Parecer Técnico n.º 21/2020 - SEDUH/GAB/CPA-EIV

**COMPLEXO ESPORTIVO DE BRASÍLIA - ARENA BSB**

**Assunto:** 2ª Análise do Estudo Prévio de Impacto de Vizinhança - EIV, relativo ao empreendimento denominado **Complexo Esportivo de Brasília - ARENA BSB**.

**Fig. 04. Diagrama das 17 intervenções propostas no EIV como medidas mitigadoras/compensatórias relativas à mobilidade de pedestres e ciclistas. Fonte: EIV, pág. 141.**

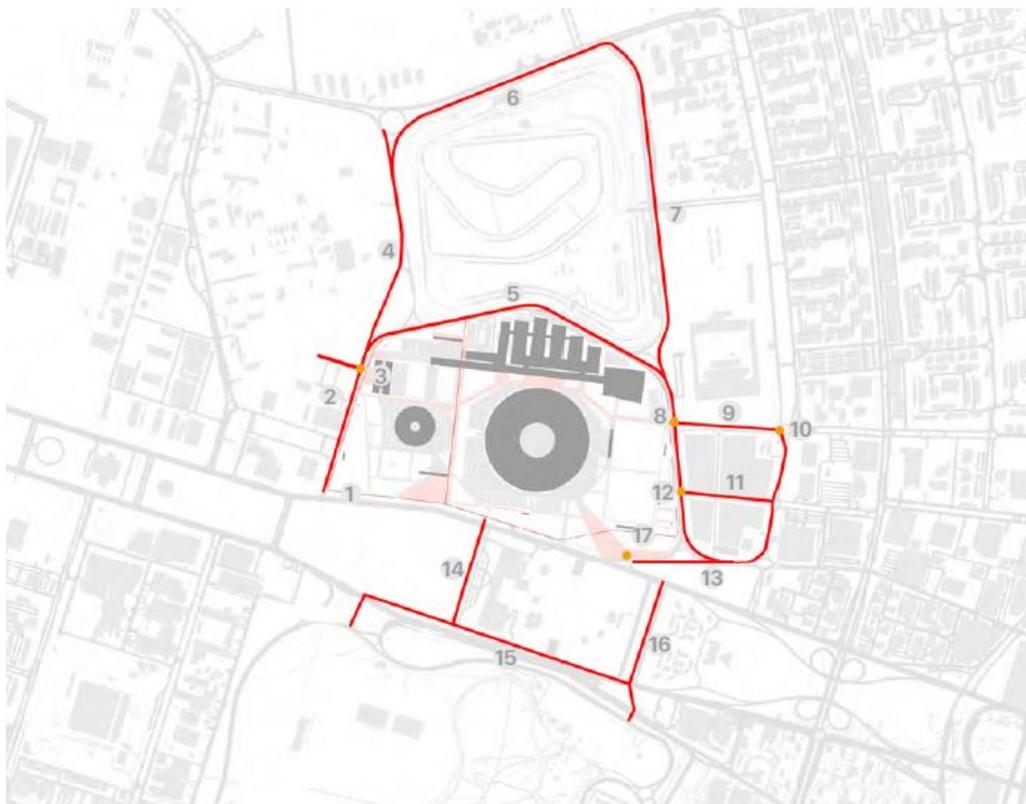
Registre-se que algumas ações elencadas acima tratam-se de diretrizes, outras fazem parte de um conjunto chamado de Plano de Mobilidade e Acessibilidade, e que há também aquelas que não ensejam ações propriamente ditas (item 12).

Verifica-se que as ações 4, 7 a 11, e 13 a 17 elencadas anteriormente contemplam intervenções relativas à implantação de trechos de ciclovias e abarcam a preocupação desta CPA/EIV quanto à integração no sentido N/S. No entanto, tais ações precisam ser agrupadas para maior clareza e visualização de sua intenção.

- Medida 3: Plano de Mobilidade e Acessibilidade, contendo diretrizes e projetos executivos para as seguintes intervenções:

- 3.1. calçada em frente à Procuradoria do DF (3);
- 3.2. calçada do lado do Autódromo e de travessias, ligando ao Complexo Esportivo de Brasília (5);  
e
- 3.3. calçada e acesso ao Autódromo (6).

- Medida 4 – Complementação da rede cicloviária e de mobilidade ativa existente no trecho Norte.

4.1. Implantação de ciclovia e requalificação de calçada no trecho indicado no EIV, conectando o Complexo Esportivo de Brasília ao futuro eixo de mobilidade ativa previsto à Norte do

Autódromo (4) e (7);

4.2. Inserção de nova travessia de pedestre/ciclista, através de faixa acionada por sinal de vida (8) e (10) e semaforizada, com botoeira, sincronizada com demais semáforos da área (17);

4.3. Complementação de ciclovia já existente e implantação de calçada (9); e

4.4. Qualificação das calçadas e ciclovias já existentes na quadra 901 Norte, por meio de paisagismo e mobiliário mínimo em pontos estratégicos (11).

- Medida 5 – Complementação da rede cicloviária e de mobilidade ativa existente no Eixo Monumental.

5.1. Implantação de sinalização para criação de ciclovia junto à travessia entre as duas faixas do Eixo Monumental (14) e (16); e

5.2. Implantação de sinalização horizontal para criação de passeio compartilhado nas calçadas já existentes, para facilitar o fluxo de ciclistas partindo do parque da cidade (15).

**Fig. 05 - Sistema Ciclovitário do entorno do Complexo Esportivo de Brasília. Fonte: RIST, pág. 37, SEMOB/SEDUH/DER-DF.**

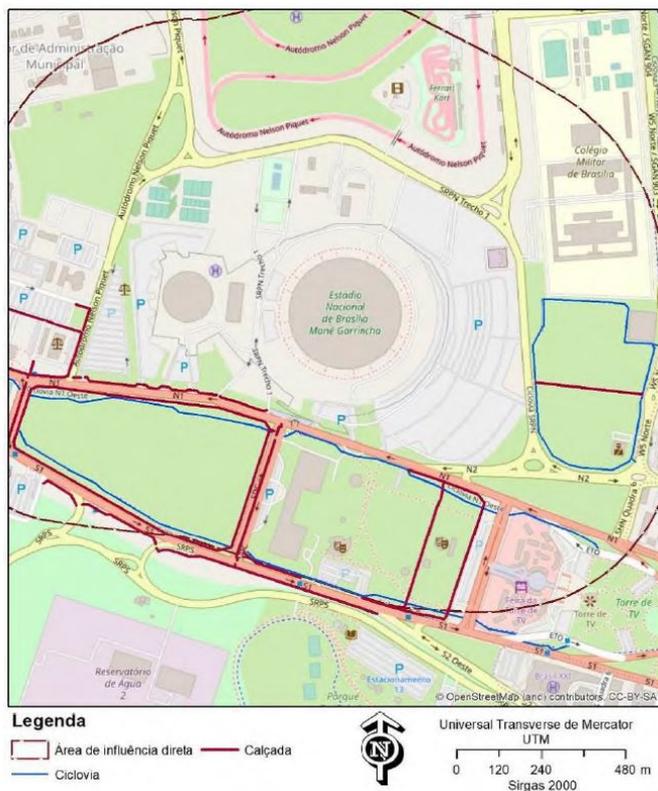
A partir da apresentação no RIST das redes cicloviárias existentes, percebe-se que a rede está bem consolidada no sentido leste/oeste ao longo do Eixo Monumental (Figura 05), necessitando apenas de complementação desse sistema no sentido norte/sul, a fim de efetivar

a integração do projeto.

**Fig. 06a - Diagrama com as áreas de intervenção, à esquerda. Fonte: EIV, pág. 141.**

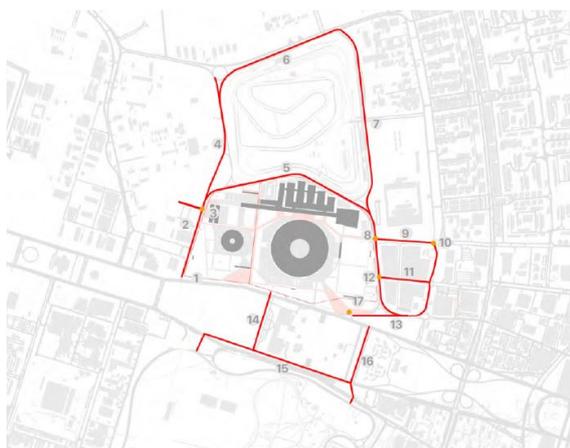
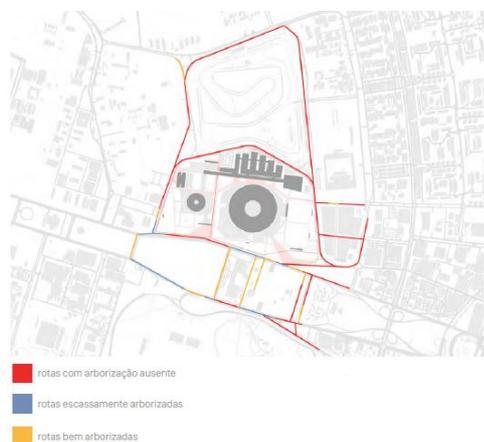
Além disso, contrapondo-se as informações do Diagrama de Arborização de Rotas (Figura 06b) ao Diagrama com as Áreas de Intervenção (Figura 06a), vê-se que a maior parte dos locais coincide com a indicação de rotas caracterizadas como “escassamente arborizadas” e “com arborização ausente”, representadas, respectivamente, nas cores azul e vermelha do diagrama da Figura 06b, à direita:

Assim, a partir dos efeitos positivos da arborização demonstrados nas análises de conforto ambiental do EIV, recomenda-se que o complemento da arborização nas rotas propostas seja incorporado às medidas mitigadoras.

Fig. 08 - Intervenções no sistema viário. Fonte: EIV

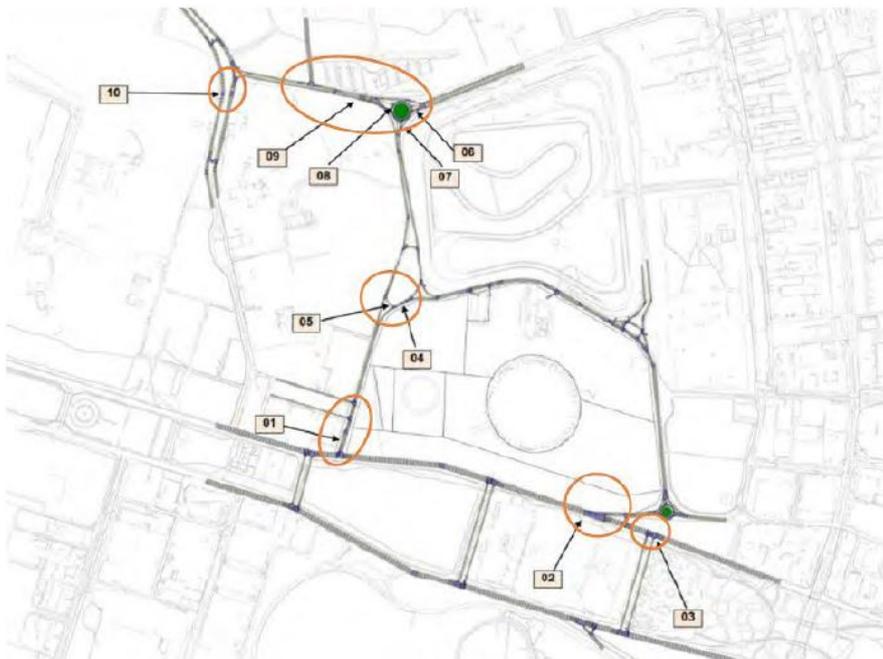
Quanto às questões de tráfego, o EIV indica 06 intervenções viárias/geométricas nas proximidades do empreendimento que podem ser agrupadas em uma única medida mitigadora. Dando sequência à numeração, temos o seguinte:

- Medida 7 - Alterações viárias/geométricas:

7.1. Aumento da capacidade do trecho indicado no RIST, de 02 para 03 faixas de rolamento (1);

7.2. Implantação de semáforo em trecho indicado no RIST (2);

7.3. Retificação do ciclo semaforico em trecho indicado no RIST (3);

7.4. Aumento da capacidade do trecho indicado no RIST, de 02 para 03 faixas de rolamento (4) e Retificação do retorno existente, canalizando o fluxo em uma faixa de rolamento (5);

7.5. Retificação de faixa de rolamento para saída da interseção indicada no RIST, de 01 para 02 faixas de rolamento (6); Retificação da faixa de rolamento, no trecho indicado, com fluxo livre a direita (7); Retificação de faixa de rolamento para acesso a interseção, de 01 para 02 faixas de rolamento (8); e Aumento da capacidade, de 02 para 03 faixas de rolamento (9); e

7.6. Remoção do retorno existente indicado no RIST (10).

Figura 09 - Diagrama de estacionamentos. Fonte: Anteprojeto de Arquitetura - Parte 1, Prancha 02/71 (49787713)

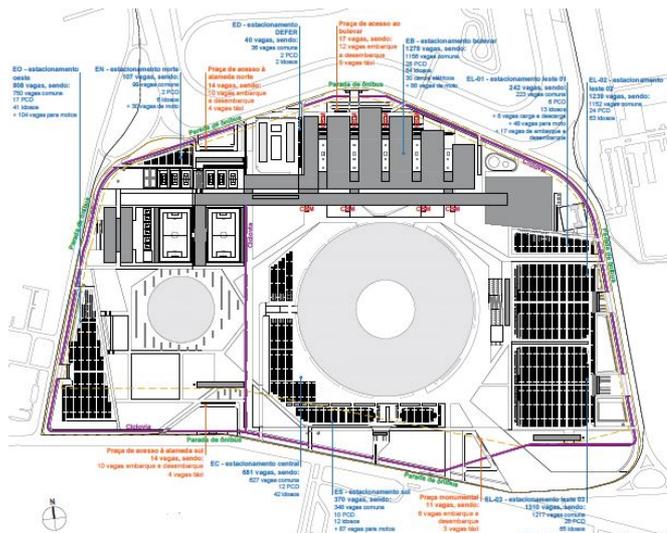
7. Apresentar no RIST quadro informativo de quantidade de vagas por bolsão/estacionamento, incluindo vagas especiais, de forma a organizar as informações apresentadas em projeto (Figura X). Demonstrar também as vagas existentes relacionadas às edificações existentes e as vagas geradas relacionadas à edificação a construir.
